Modulo per la presentazione delle osservazioni per i piani/programmi/progetti sottoposti a procedimenti di valutazione ambientale di competenza statale

Progetto per la realizzazione di impianto eolico denominato “Poggio alle Pancole” Comune di Lajatico (PI).
 Codice della procedura 7874 data di avvio 4-1-2022.

Progetto per la realizzazione di un impianto eolico, denominato "Poggio alle Pancole", costituito da n. 7 aerogeneratori, per una potenza complessiva pari a 42 MW, e delle rispettive opere di connessione alla RTN, da realizzarsi nel Comune di Lajatico (PI). Cod procedura 7874

OSSERVAZIONI – ALLEGATO 3

DOC 1

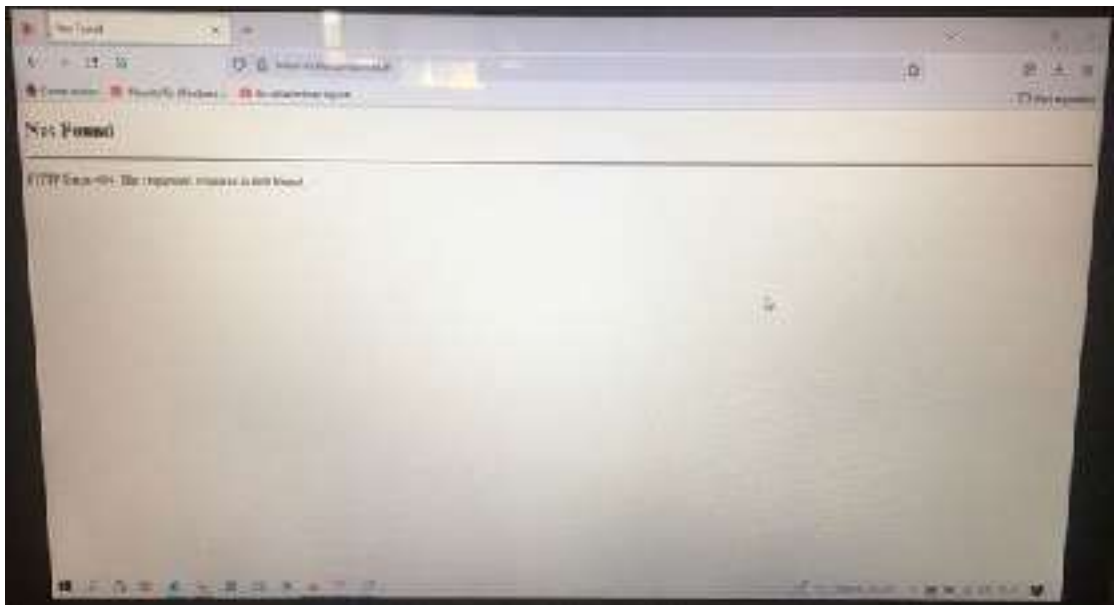
Preliminarmente, preme evidenziare che si riscontrano anomalie e scarsa trasparenza per l'accesso al sito web del MITE ove effettuare la pubblica consultazione della documentazione progettuale, a cominciare dall'AVVISO PUBBLICO che indica un link non funzionante (www.va.minambiente.it) (vedi **DOC. 1**).

DOC 3

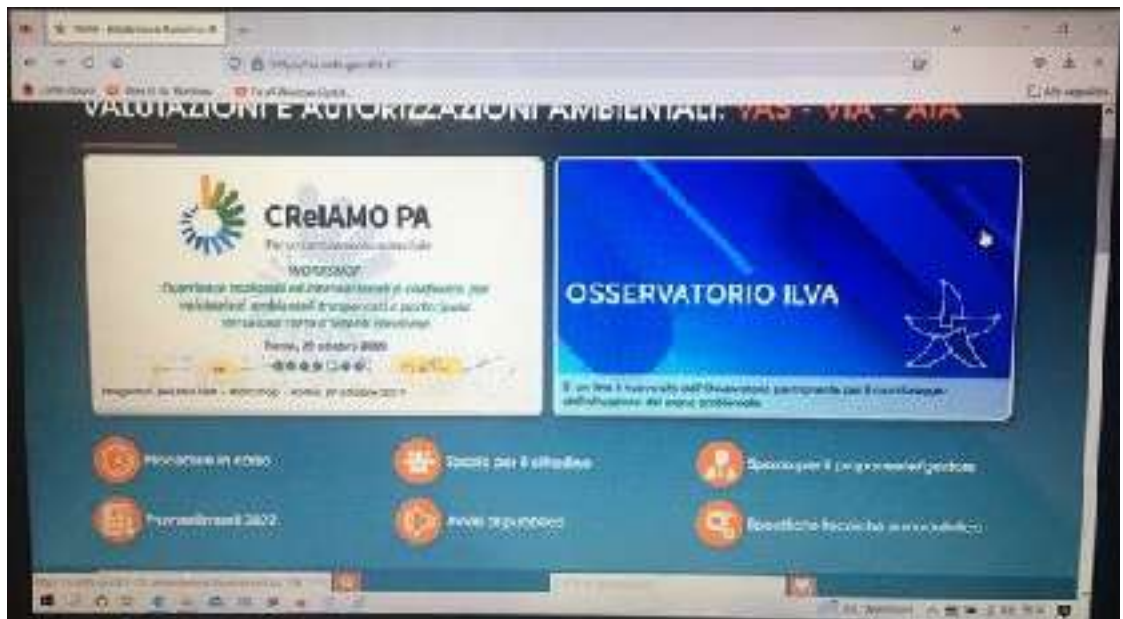
Facendo un altro percorso per accedere ai documenti del progetto e cioè cercando sul motore di ricerca il Ministero della Transizione Ecologica ed entrando nel sito web del MITE – Valutazioni e autorizzazioni ambientali - VAS-VIA-AIA e cliccando su procedure in corso (vedi **DOC. 2**), si aprono elenchi di pratiche di cui 1848 riguardanti la “Valutazione Impatto Ambientale”; in nessuna delle sottovoci compare il progetto in argomento, nemmeno tra quelle che riguardano la legge obiettivo (vedi **DOC. 3**).

DOC 4

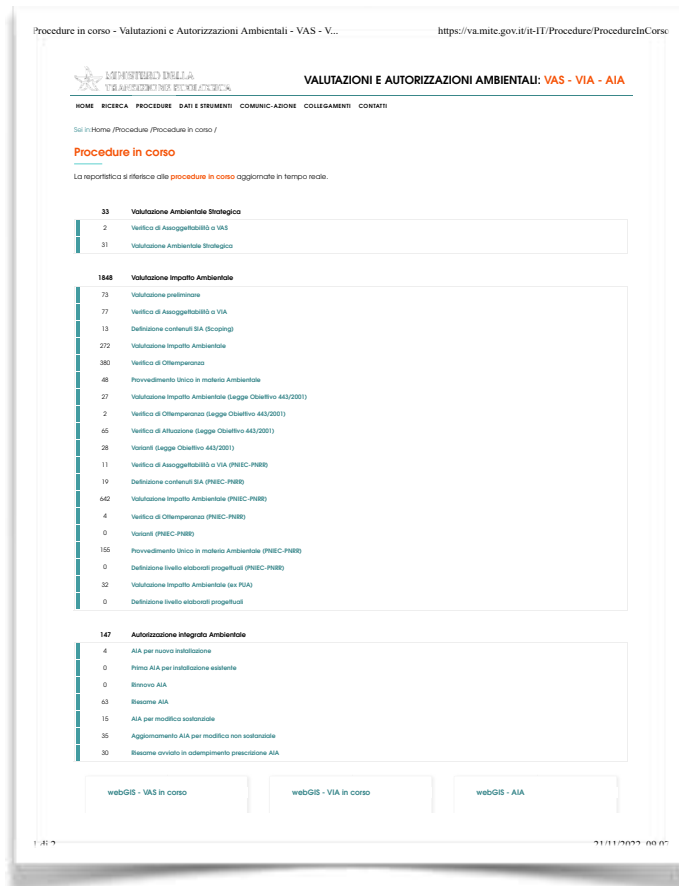
addirittura se proviamo a reperire il progetto aprendo webGIS delle VIA in corso situato nel riquadro centrale in basso (vedi **DOC. 4**), una volta cliccato, dopo molto tempo di attesa e numerosi tentativi di accesso, ci appare la schermata con su scritto “*Errore caricamento pagine - Tempo di connessione scaduto*” (vedi **DOC. 5**).

DOC 6

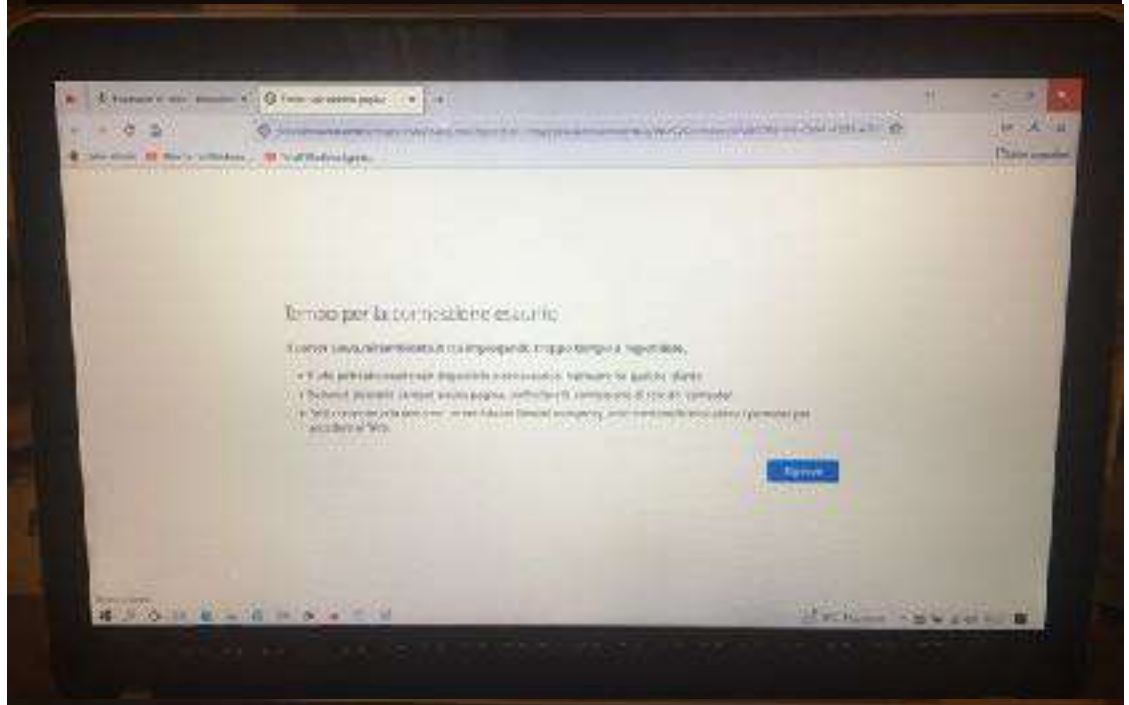
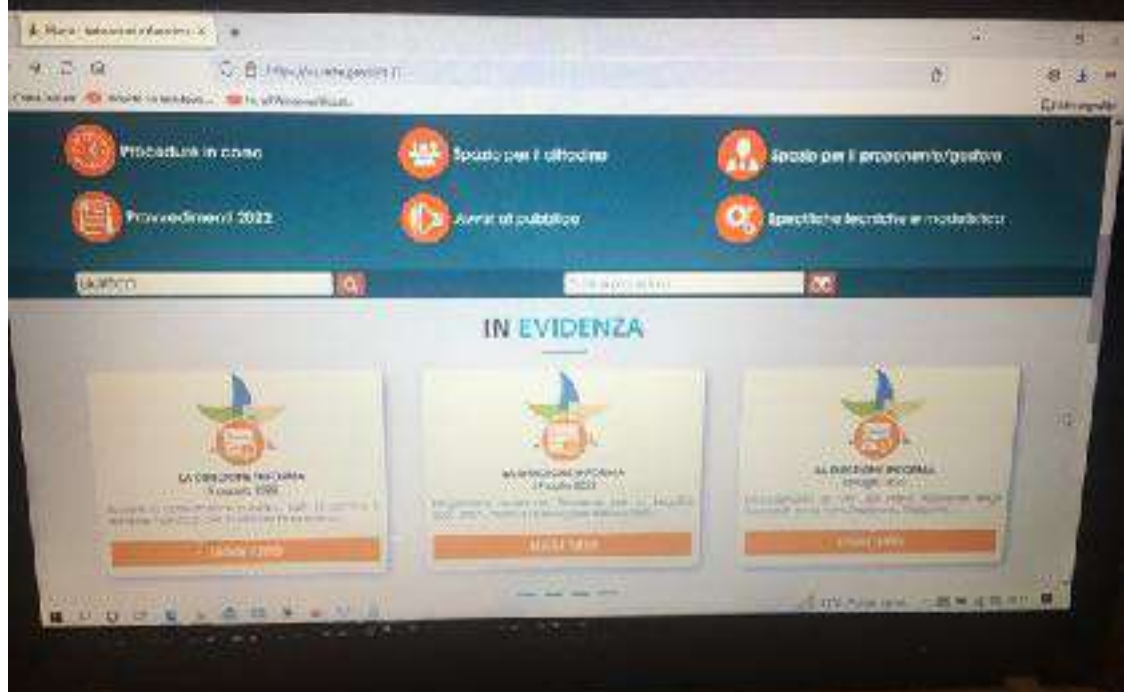
Neanche ritornando sulla home page del MITE valutazioni e autorizzazioni ambientale, nella barra in basso, scrivendo “LAJATICO” si riesce ad entrare in una pagina che contiene un elenco con il progetto in argomento: la schermata che appare dice infatti che “*Si è verificato un errore*” (vedi **DOC. 6 e 7**).

Estratto tavola 20V036_L_Visibilita_Lajatico_beni_A1_DEF.pdf

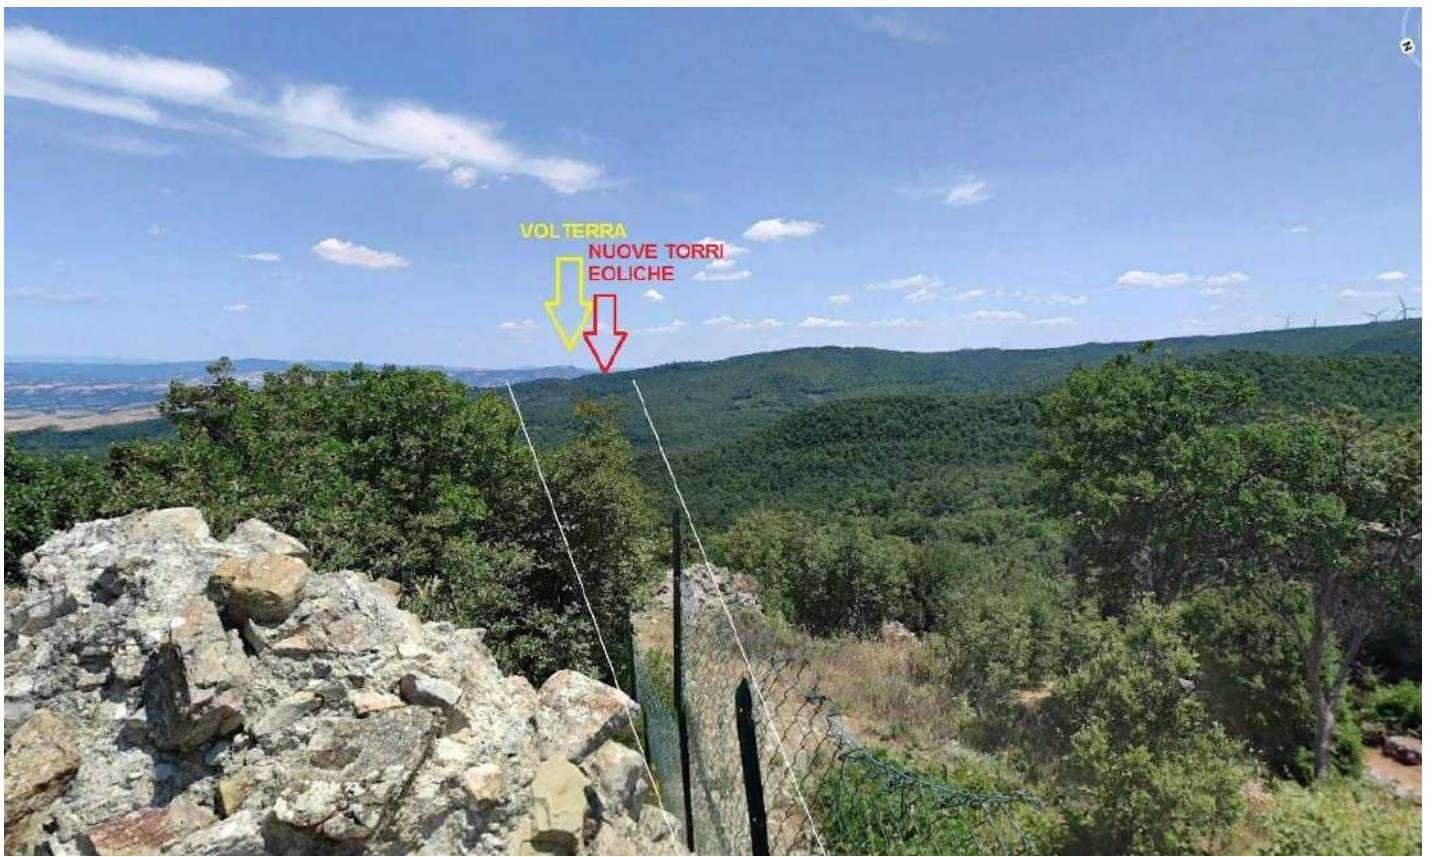
Il progetto del nuovo parco eolico invece è posto proprio lungo la direttrice Rocca di Pietracassia – Volterra, e le prime torri eoliche sono site ad una distanza molto ridotta dalla Rocca (meno di 2 chilometri). La realizzazione del Parco potrebbe perciò distruggere per sempre la più importante direttrice visiva storica che ancora possiamo apprezzare, con grave, insipiente e irreparabile danno al paesaggio, alla storia e alla cultura del territorio.

Vista dalla Rocca di Pietracassia verso Volterra – il nuovo parco eolico andrebbe ad impattare proprio sulla direttrice, e posto a meno di 2 chilometri, impedirebbe la vista di Volterra dalla Rocca; il parco eolico esistente, visibile sulla destra, è posto tra 4 e 6 chilometri, ed è parzialmente nascosto da un colle più alto.

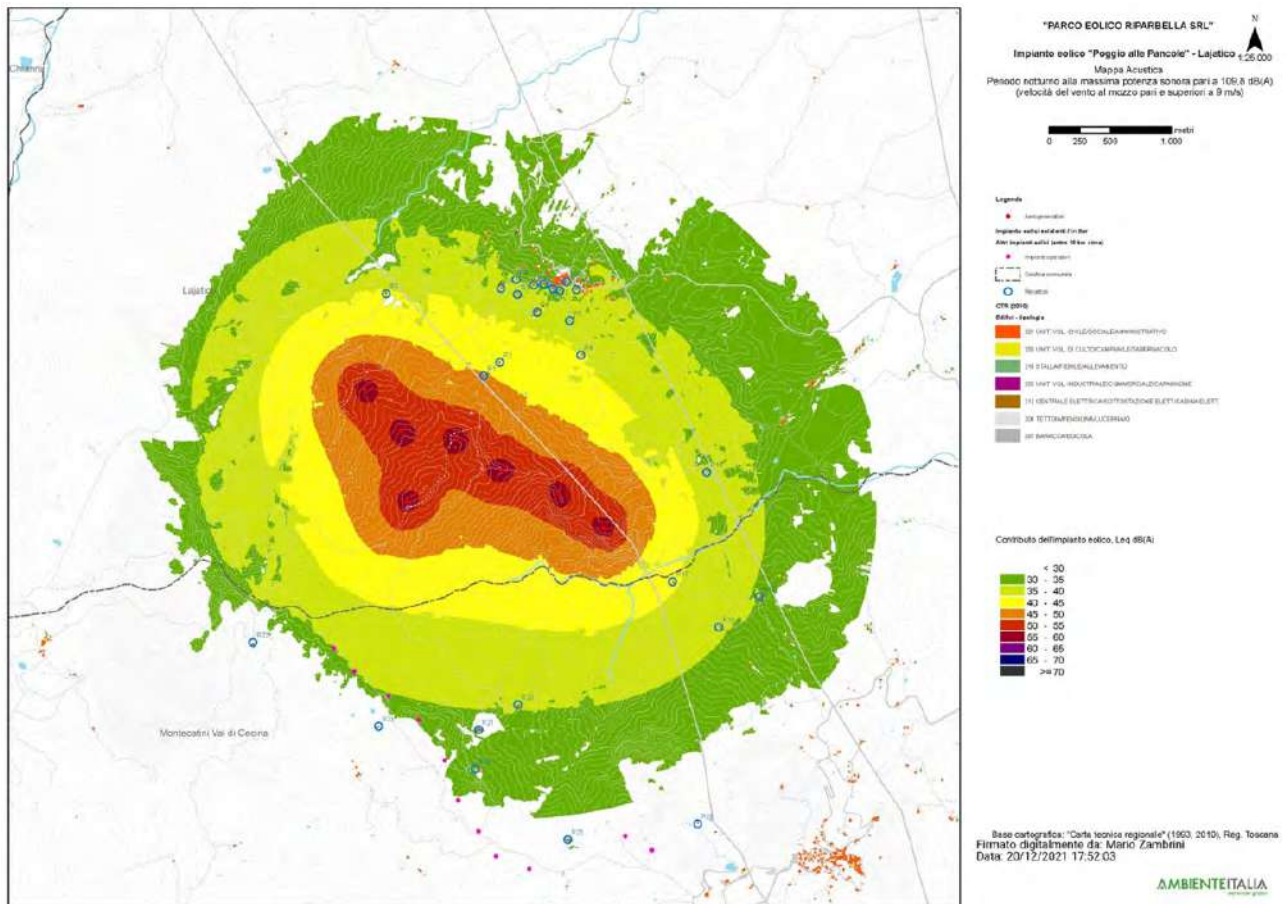
3. Nella valutazione del criterio differenziale a finestre chiuse si fa riferimento a un modello di facciata del fabbricato assolutamente non verosimile: il potere fonoisolante di un vetro 3 mm viene dichiarato 30 dB. Il potere fonoisolante di un vetro 3 mm, basta fare una veloce ricerca in letteratura, non supera i 25 dB e se ragioniamo di infisso nel suo complesso non siamo sopra i 20 dB. L'assunto della stanza 4 metri per 4 metri e volume 43 mc non è assolutamente cautelativo perché le camerette abitabili hanno superfici di calpestio inferiori ai 10 mq e volumi inferiori ai 30 mc. In ogni caso è pieno di stanze con superficie di calpestio inferiore ai 16 mq, basta una qualsiasi camera matrimoniale. La stima dell'indice dell'isolamento di facciata è quindi del tutto sovrastimata, quindi errata e porta a dichiarare che il livello di rumore ambientale a finestre chiuse è inferiore al limite di applicabilità sia di giorno che di notte. Ciò non è corretto e, in situazioni di bassa rumorosità residua come stimata/misurata dai tecnici, quando il differenziale si applica, SI SUPERA. Risulta evidente che senza l'assunto della valutazione errato dell'isolamento di facciata il criterio differenziale a finestre chiuse risulta superato.

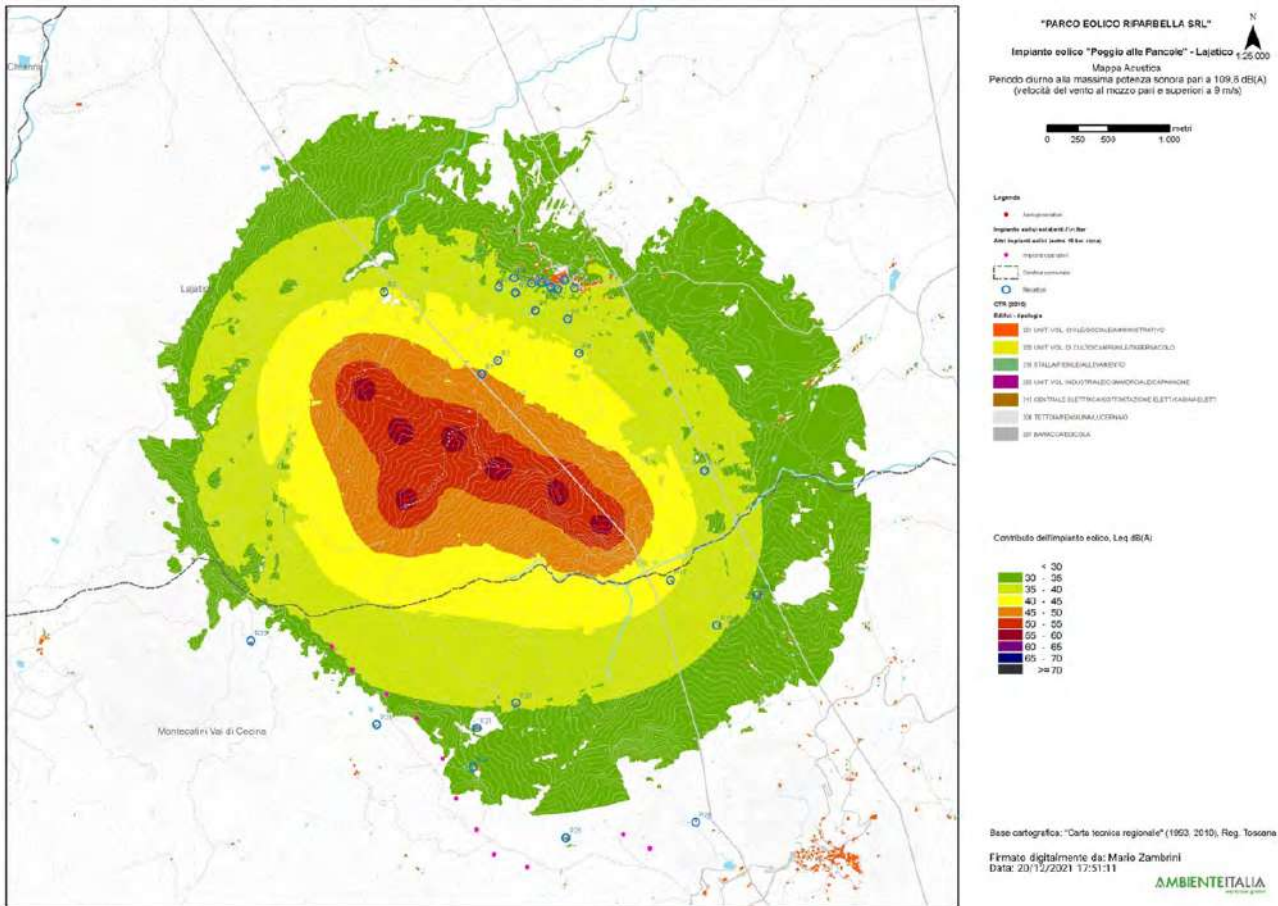
4. L'osservazione ancora più cogente riguarda l'assunto dell'abbattimento di una parete a finestre aperte pari a 10 dB. 10 dB di abbattimento, prova qualsiasi misura che si possa fare in qualsiasi situazione, può andare bene in caso di parete molto grande, di importante R_w e con finestra piccola, inferiore al 5% della superficie finestrata. Già una stanza normalissima di una cameretta con finestra 1,2x1,4, mediante misura a 1 m dalla facciata in esterno e una all'interno con fonometro a 1 m dalla finestra aperta e oltre 1 m dalle altre superfici riflettenti microfoni a 1,5 m di altezza non presenta abbattimento del rumore superiore a 6 dB, a meno di non avere all'interno un ambiente sovraccarico di arredi solo fonoassorbenti in una condizione assolutamente non realistica. Se poi ci spostiamo a una camera con una banale porta finestra da 1,2mx2,4m si perde un ulteriore dB di abbattimento e in situazioni, che esistono tranquillamente, di infissi ampi (tipo 1,8x2,4 o 2x2,4 o anche oltre) si arriva a situazioni in cui l'unico abbattimento che offre la parete è la riduzione di 3 dB dati dai coefficienti di riflessione di facciata. Coefficiente di riflessione di facciata che, oltretutto, qui non risulta valutato.

Se ne deduce che ipotizzando un abbattimento delle pareti inferiore a quello della valutazione e conforme alle stime riportate il criterio differenziale a finestre aperte si applica e SI SUPERA, sempre con riferimento ai bassi livelli di rumorosità registrati e che sono caratteristici della zona.

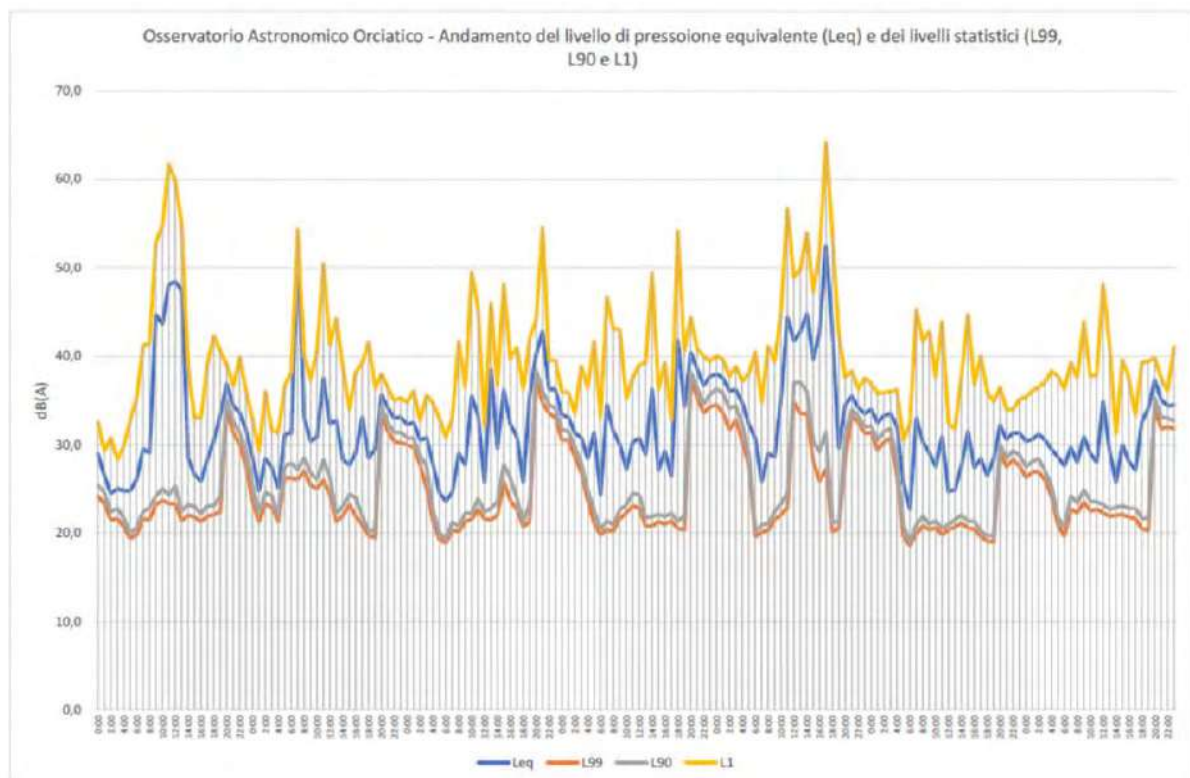
pagina 28 che in corrispondenza di livelli di pressione equivalente Leq intorno ai 45 dB(A), i livelli

di pressione istantanea L1 si aggirano intorno ai 63 e 65 dB(A) o comunque superiori a 50 dB(A) e questo per periodi di 4 e 9 ore, quindi per buona parte della giornata.
